Pytania i odpowiedzi Nr 2

Zmiana sposobu użytkowania wiaty - zadaszono kortu tenisowego na budynek kręgielni wraz z rozbudową, z niezbędną infrastrukturą techniczną
Nr referencyjny postępowania: RIK.271.3.2023.I

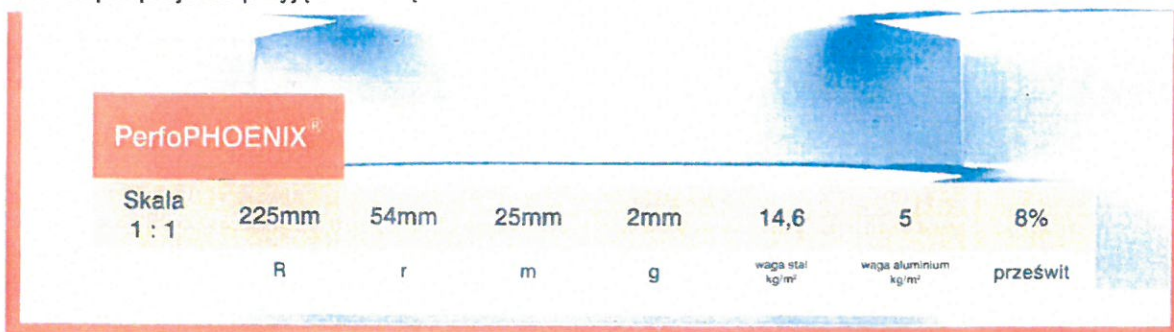
3. Proszę o uszczegółowienia rodzaju blachy architektonicznej (szczyty budynku oraz pod okapem). Proszę o szczegół (przekrój) mocowania blachy architektonicznej w szczytach budynku.

Na etapie projektu przyjęto blachę:

Mocowanie, połączenia – zgodnie z rozwiązaniami systemowymi, po konsultacji z doradcą technicznym firmy na etapie realizacji,
